変更図

変更図		課長	係長	審査	担当	承認	担当	作図
年度	工事事件名	北区総務部 営繕課 設計事務所 株式会社 平安設計 一級建築士事務所登録 東京都 第16285号 一級建築士登録 第347492号 吉森 新平						
R05	特別養護老人ホーム清水坂 あじさい荘大規模改修工事							
図面名称								
B 1 階平面図 【改修前】								
縮尺	(A1)/150 (A3)/300	図面番号	A-13

変更図		課長	係長	審査	担当	承認	担当	作図
年度	工事件名							
R05	特別養護老人ホーム清水坂 あじさい荘大規模改修工事	北区総務部営繕課						
図面名称	3階平面図 【改修前】		設計事務所名 株式会社 平安設計					
縮尺	(A1) 1/150 (A3) 1/300	図面番号	A-16	一級建築士事務所登録 東京都 第16285号 一級建築士登録 第347492号 吉森 新平

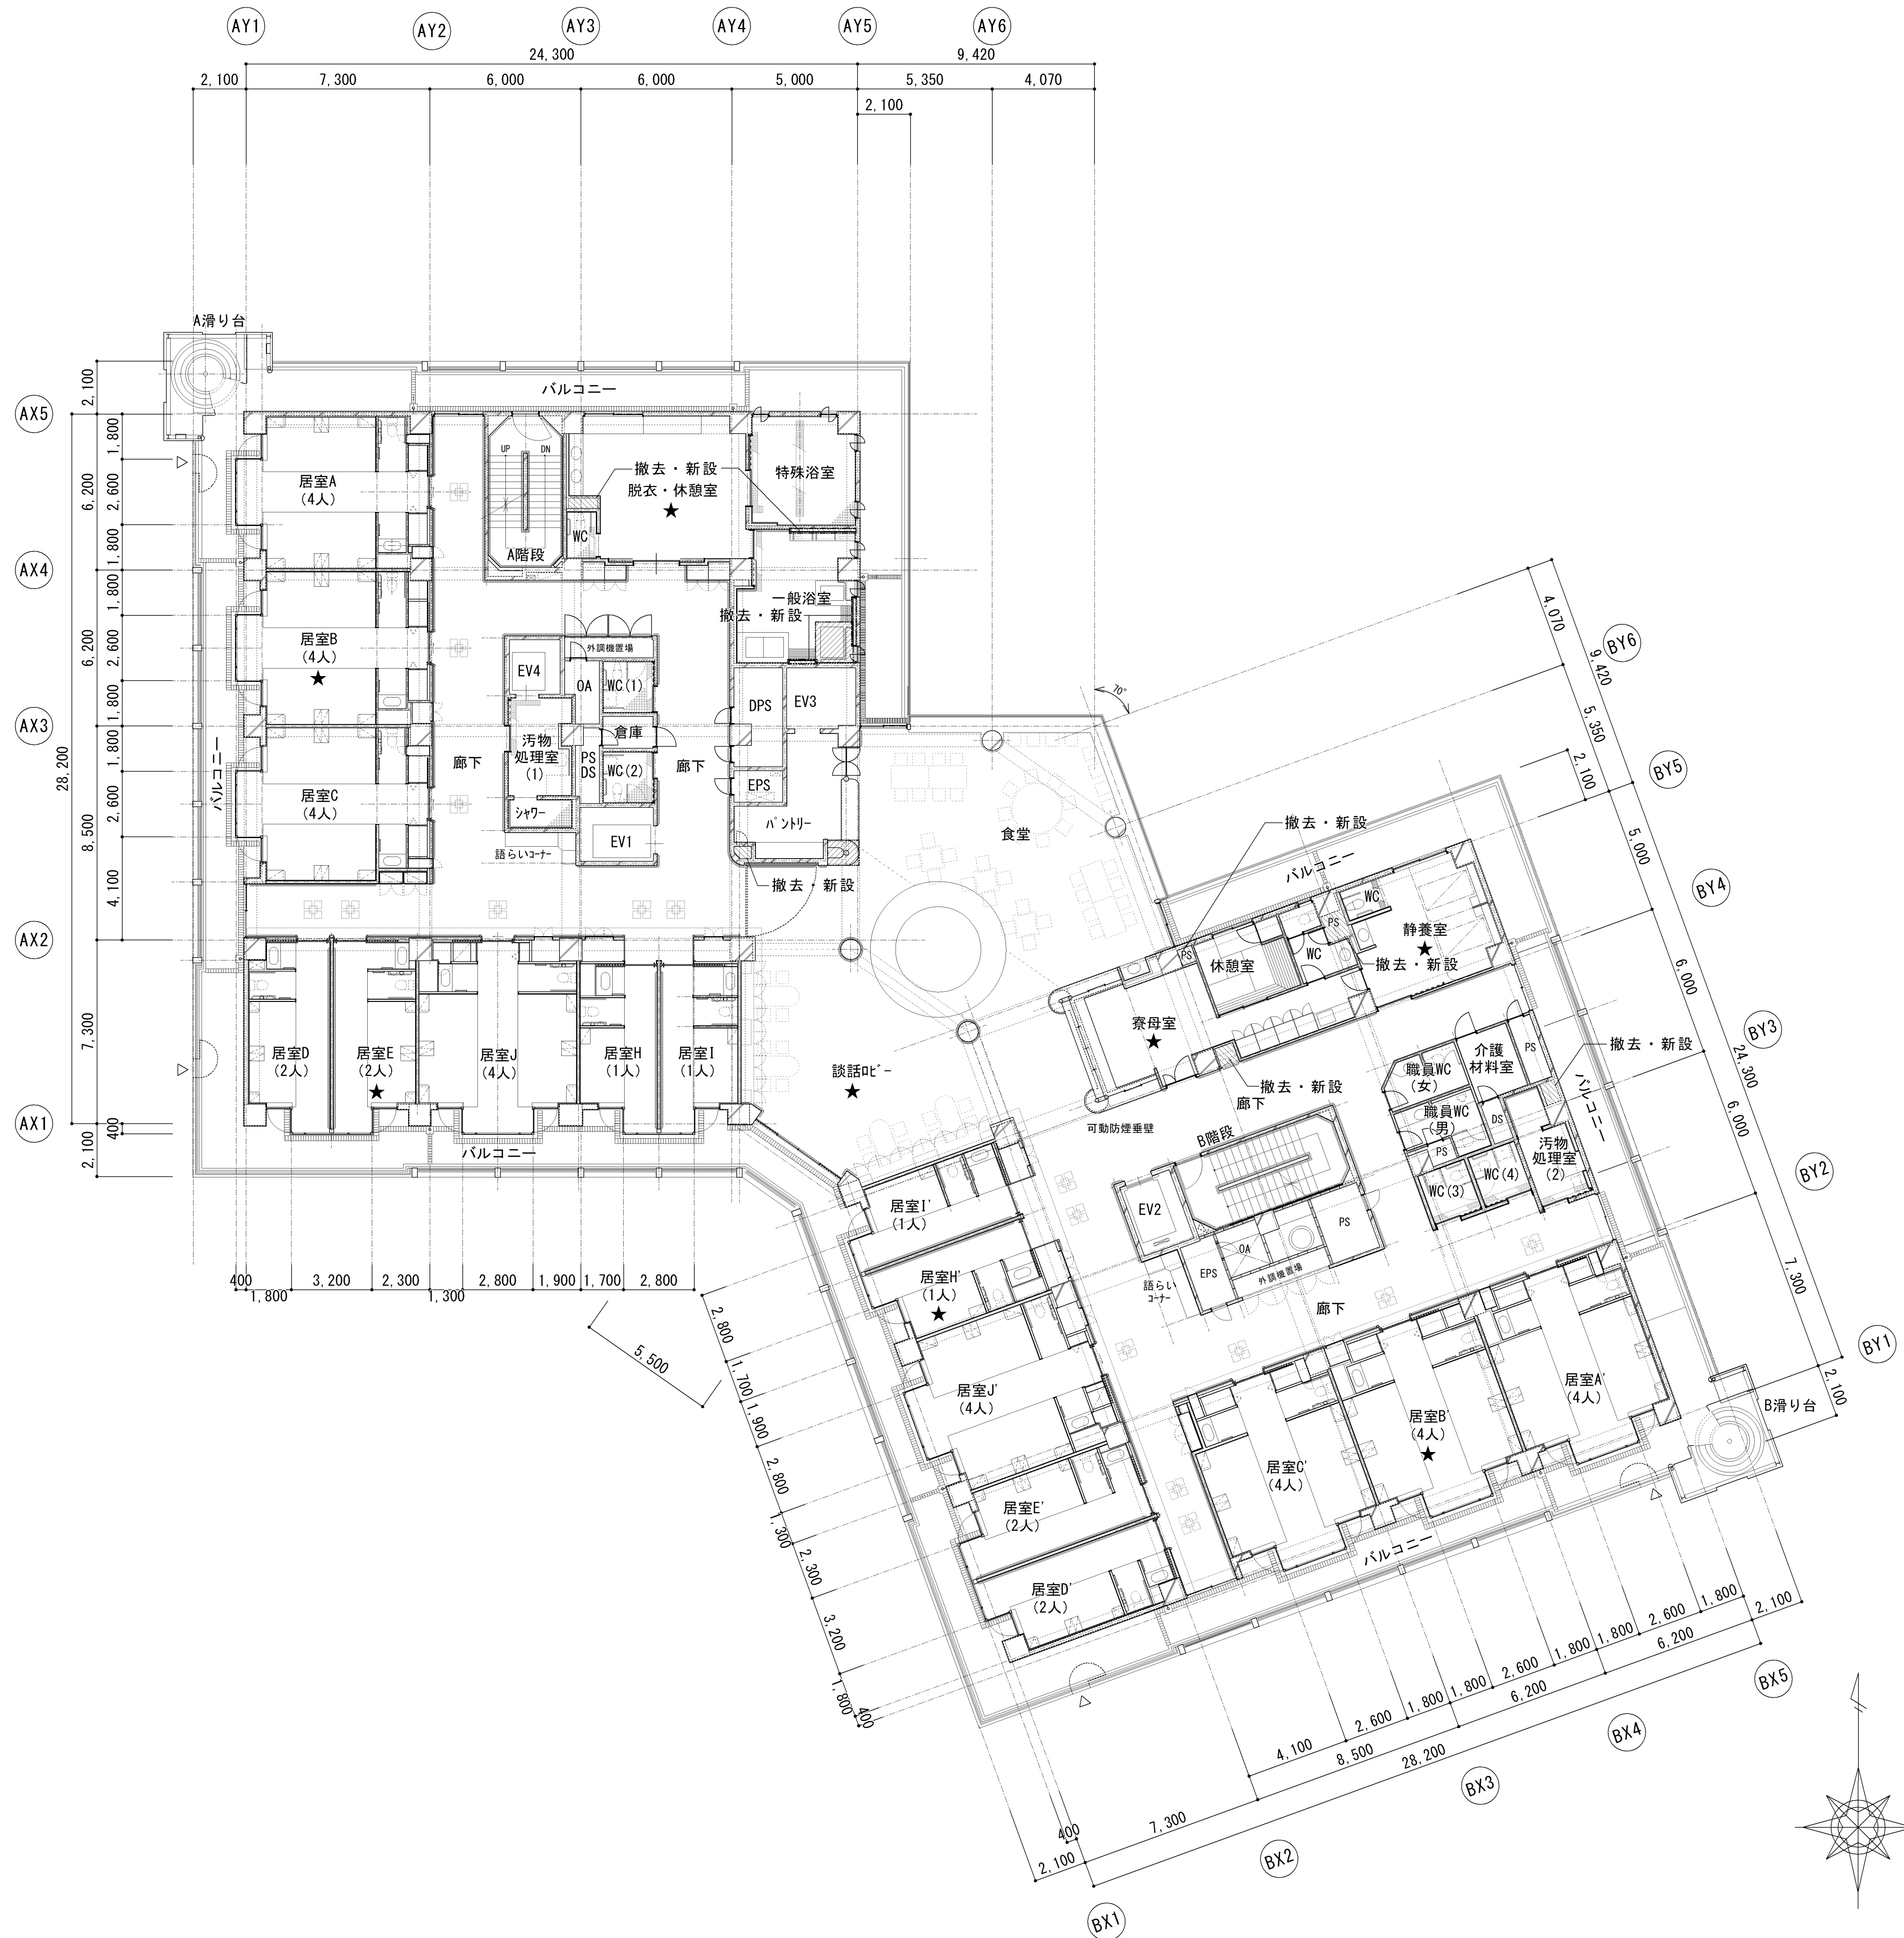
レイアウト変更範囲

【追加工事】
撤去・新設範囲

★ 室内環境測定調査箇所【8箇所】

変更図		課長	係長	審査	担当	承認	担当	作図
年度	工事件名							
R05	特別養護老人ホーム清水坂 あじさい荘大規模改修工事	北区総務部営繕課						
図面名称	4階平面図 【改修前】		設計事務所名 株式会社 平安設計					
縮尺	(A1) 1/150 (A3) 1/300	図面番号	A-17	一級建築士事務所登録 東京都 第16285号 一級建築士登録 第347492号 吉森 新平

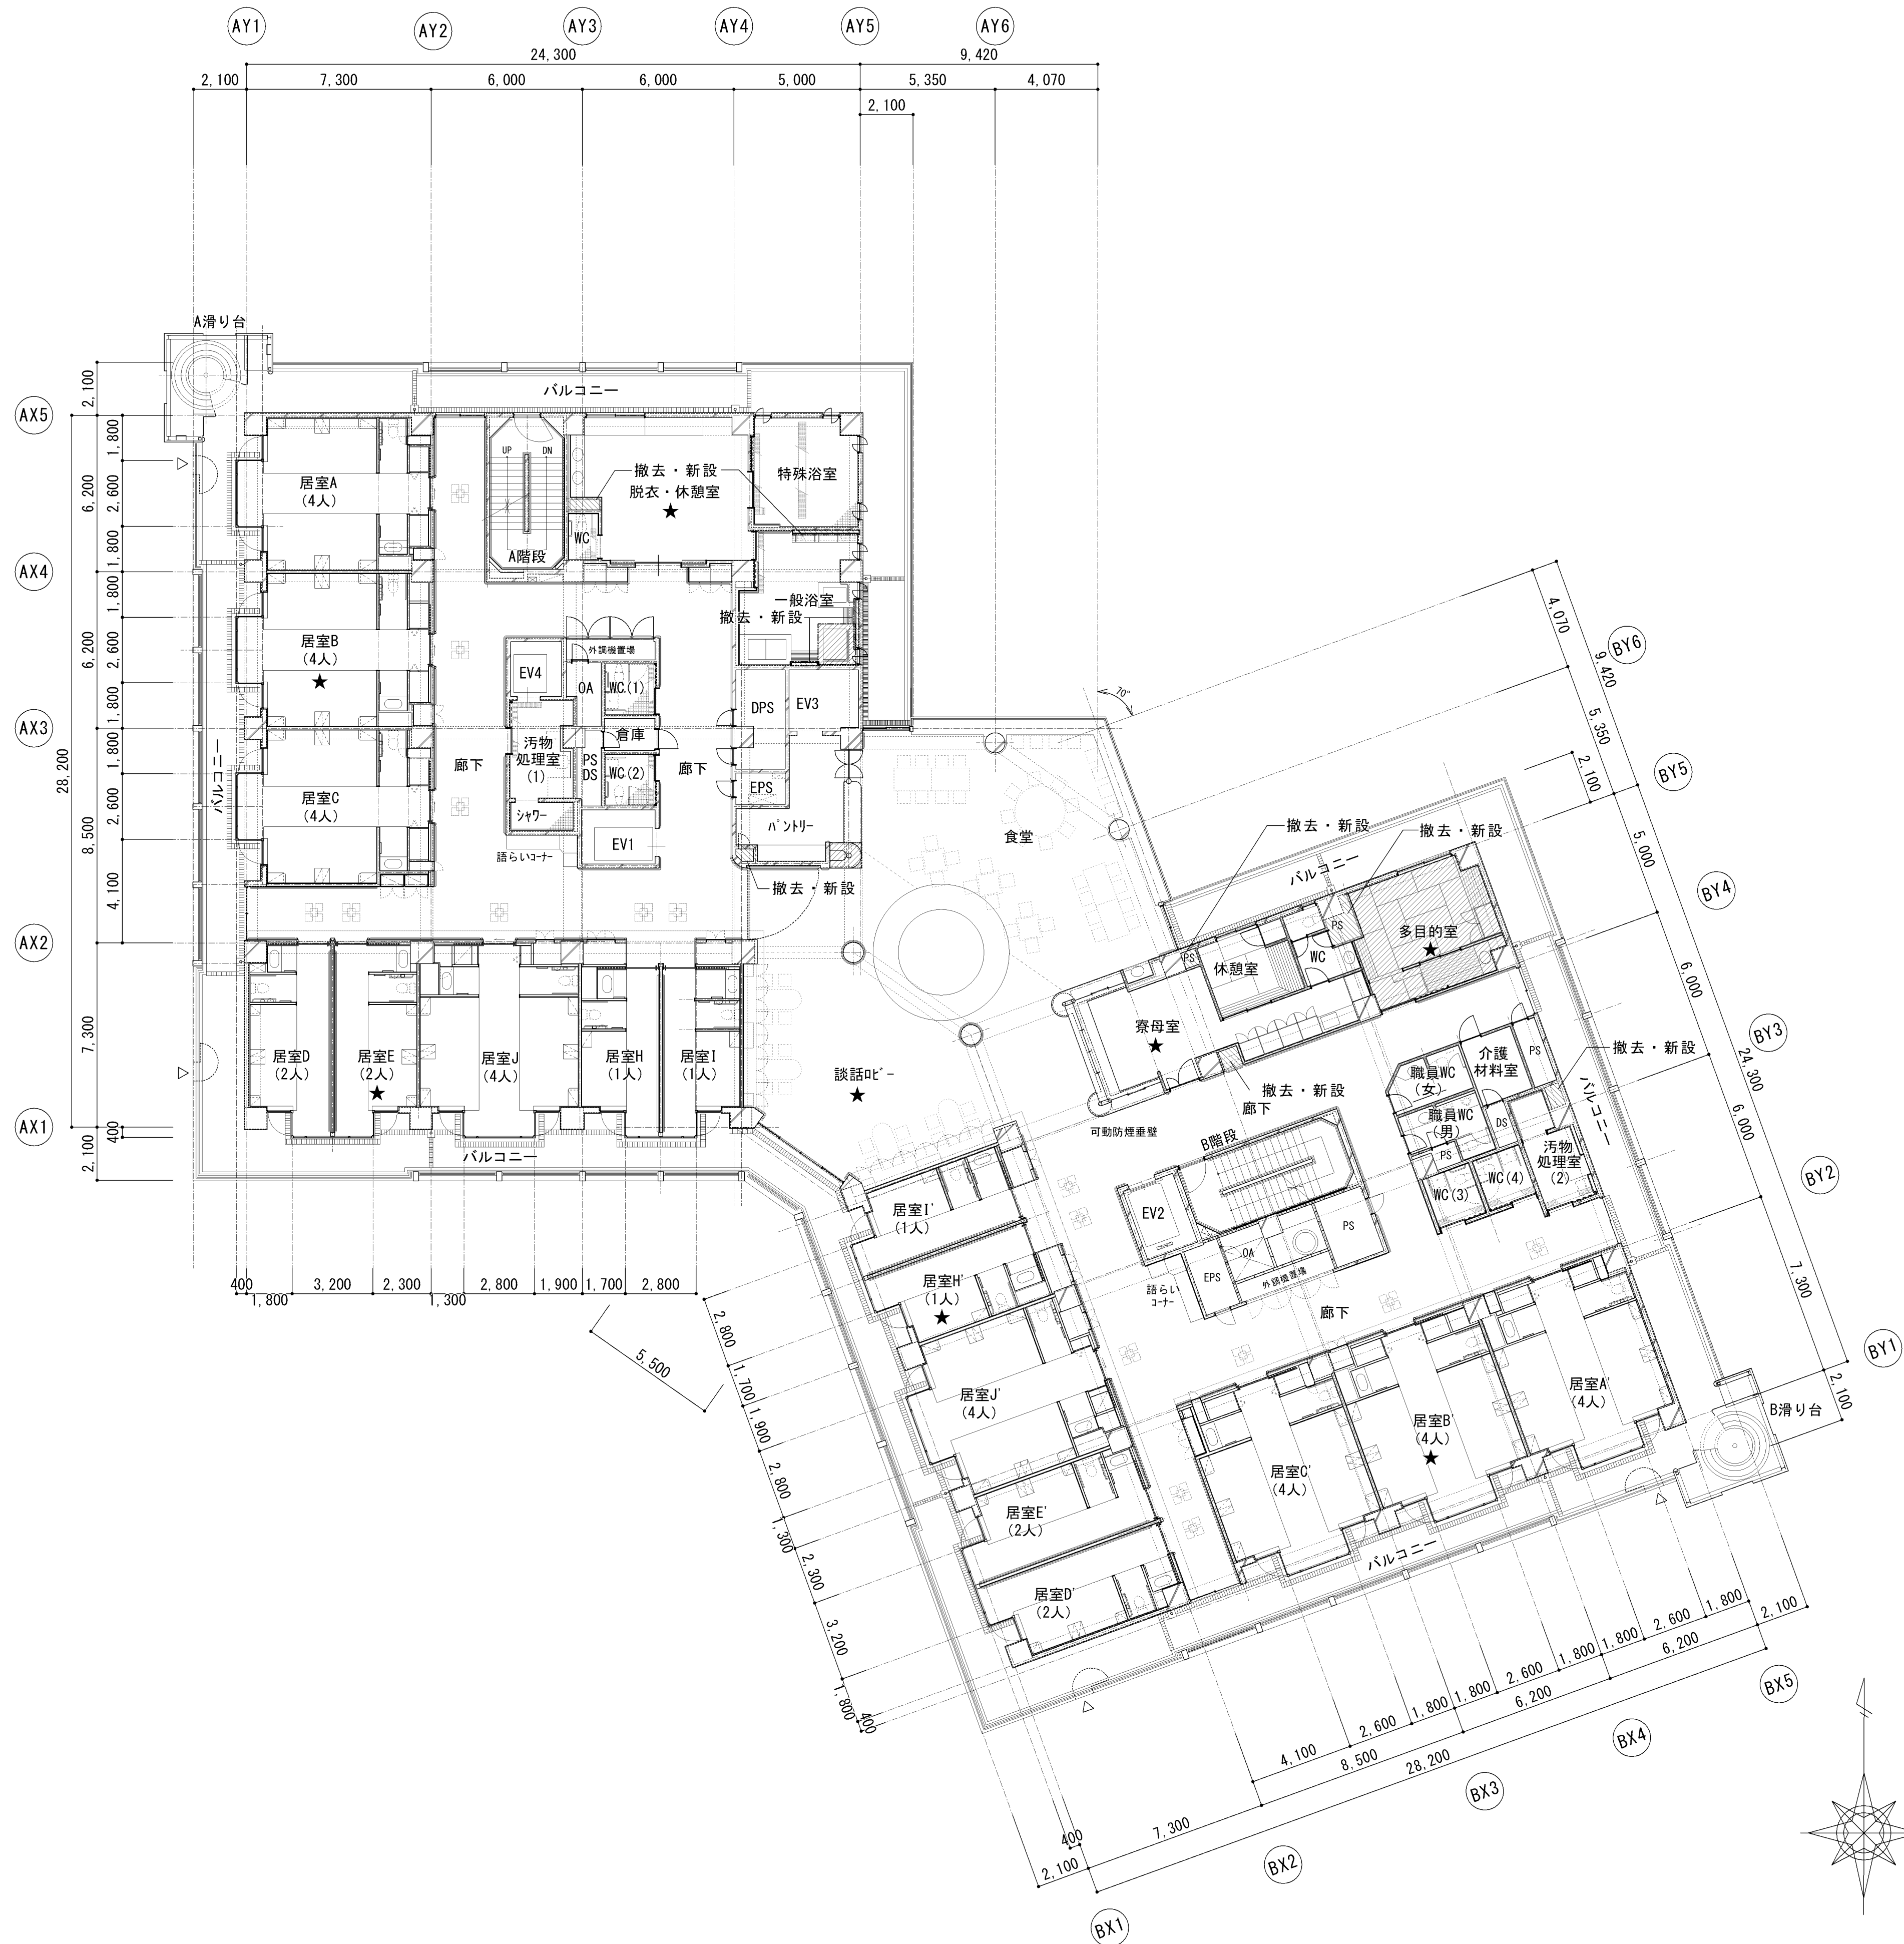
レイアウト変更範囲

【追加工事】

撤去・新設範囲

★ 室内環境測定調査箇所【8箇所】

年度		工事件名	課長	係長	審査	担当	承認	担当	作図
R05		特別養護老人ホーム清水坂 あじさい荘大規模改修工事							
図面名称		5階平面図 【改修前】	北区総務部営繕課						
図面番号		(A1) 1/150 (A3) 1/300	図面番号		A-18				
			設計事務所名		株式会社 平安設計				
			一級建築士事務所登録 東京都 第16285号		一級建築士登録 第347492号 吉森 新平

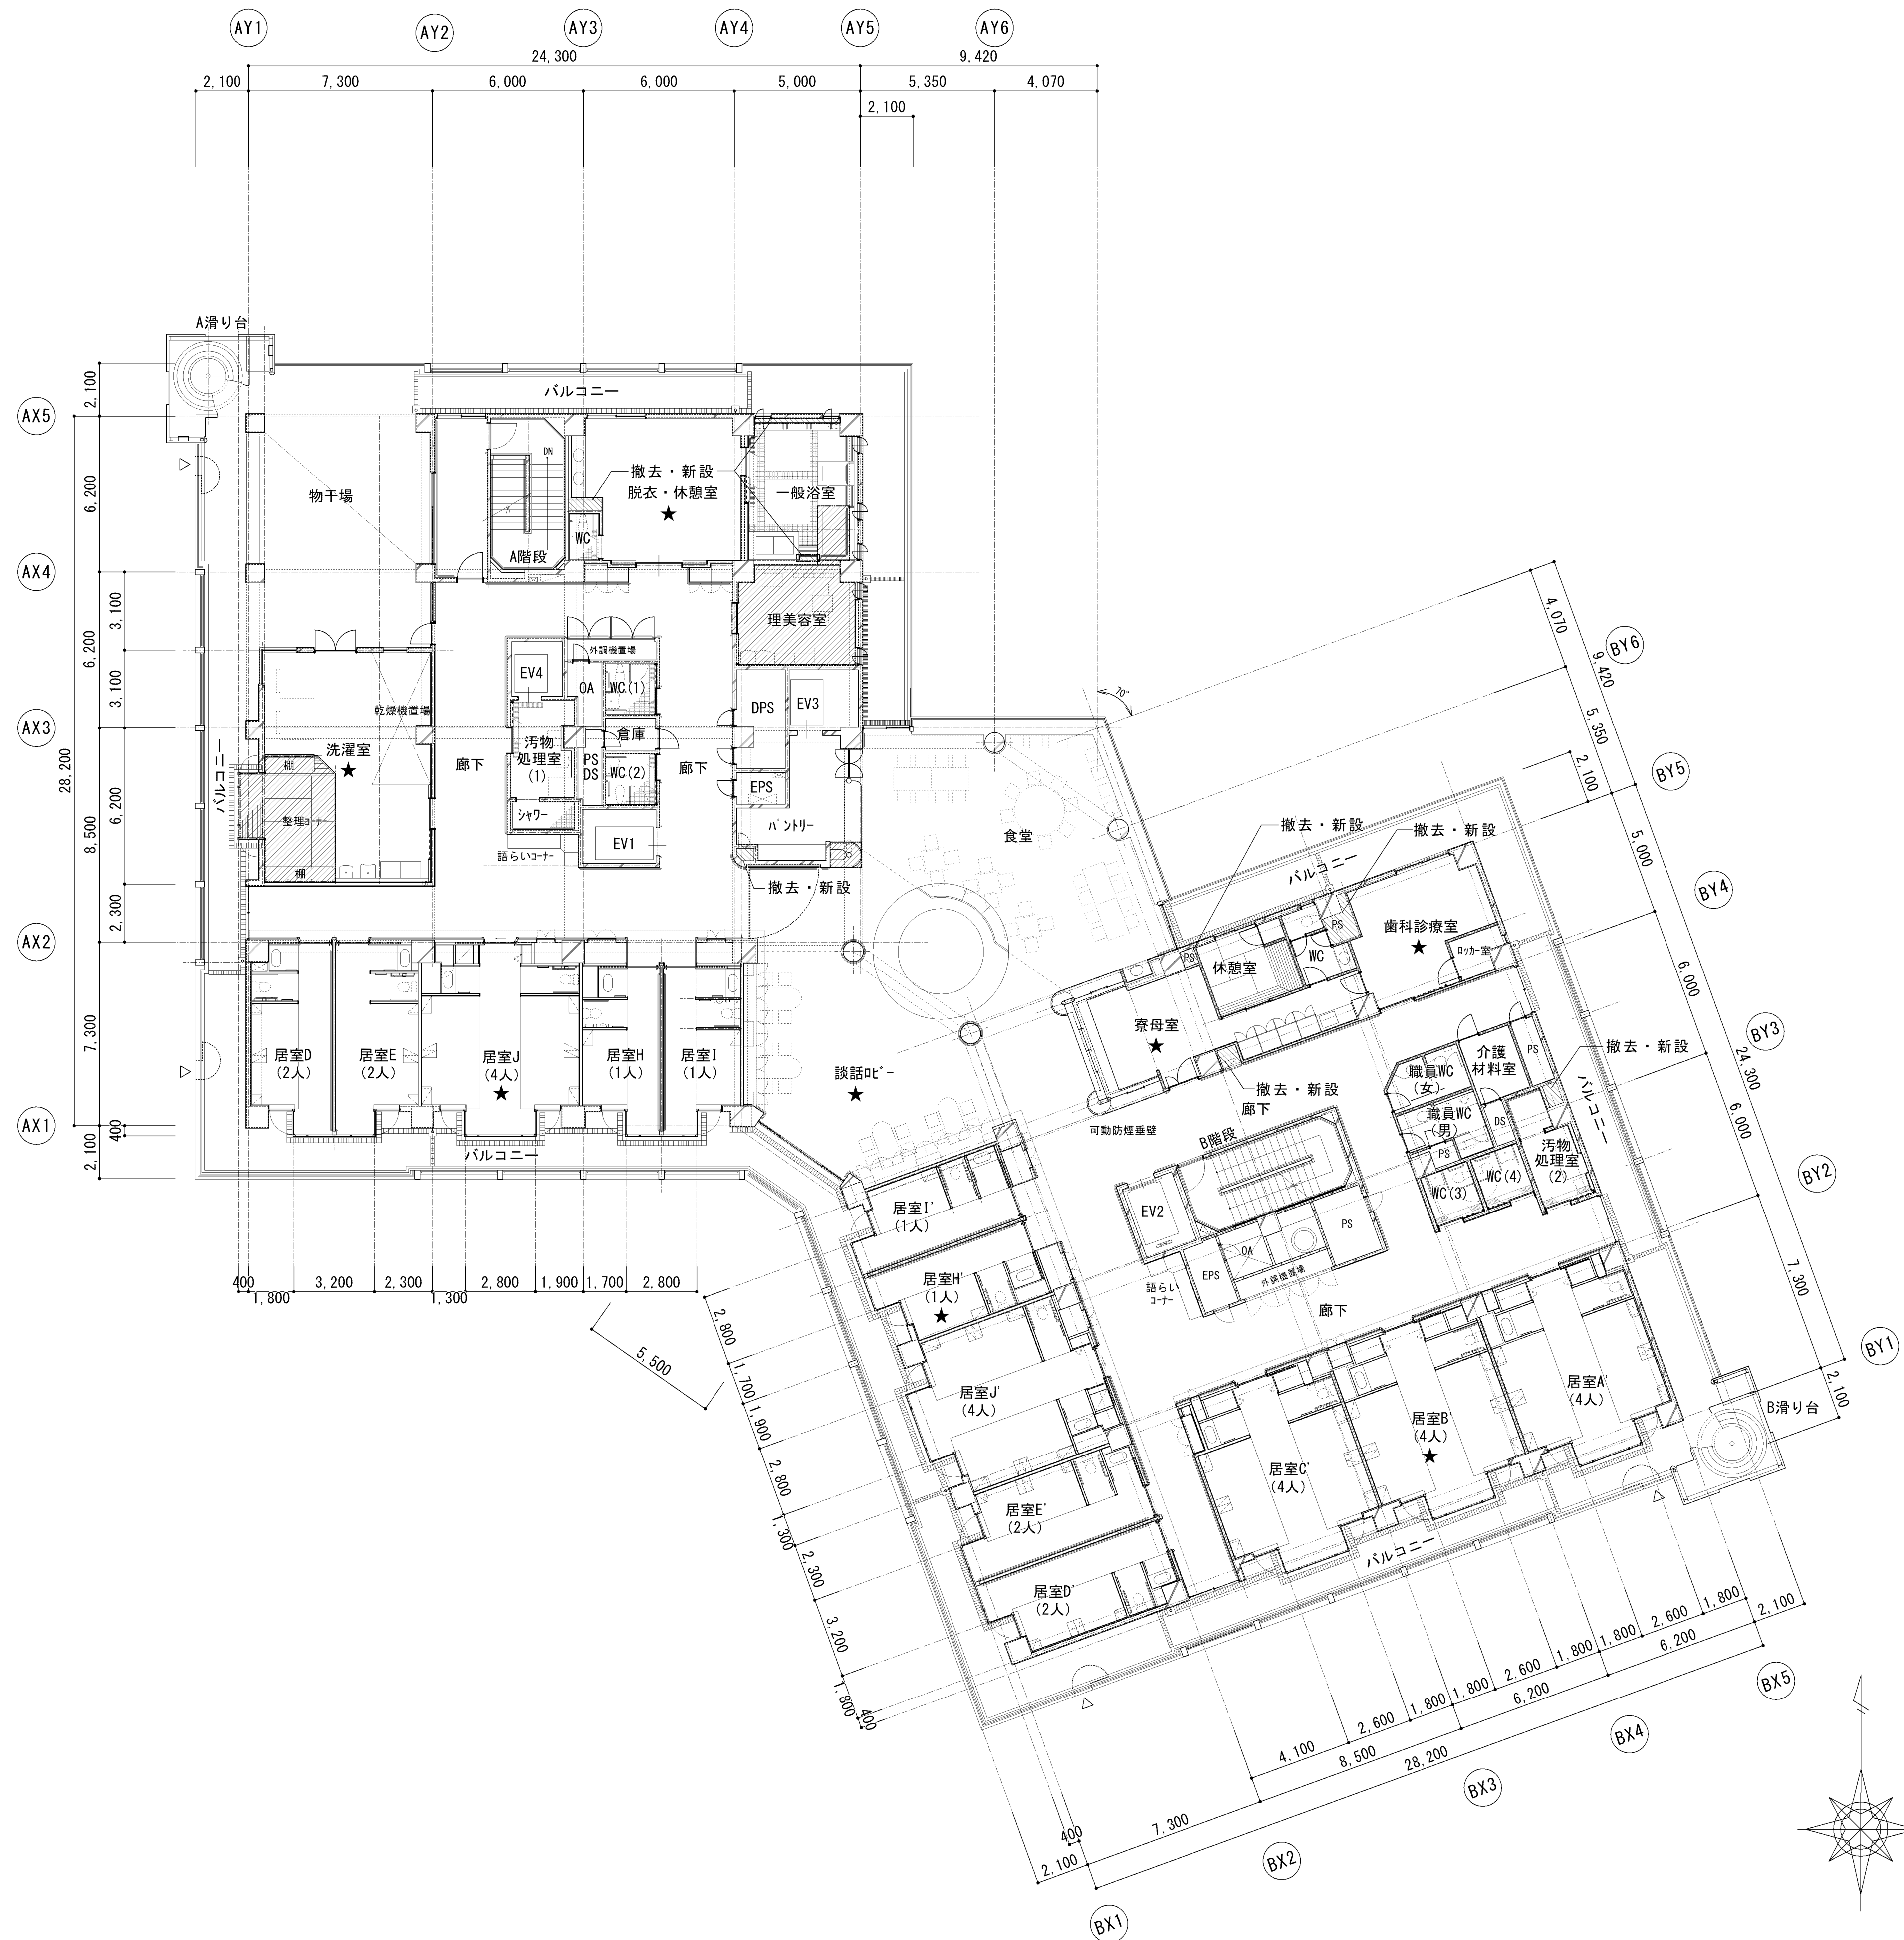
レイアウト変更範囲

【追加工事】
撤去・新設範囲

★ 室内環境測定調査箇所【8箇所】
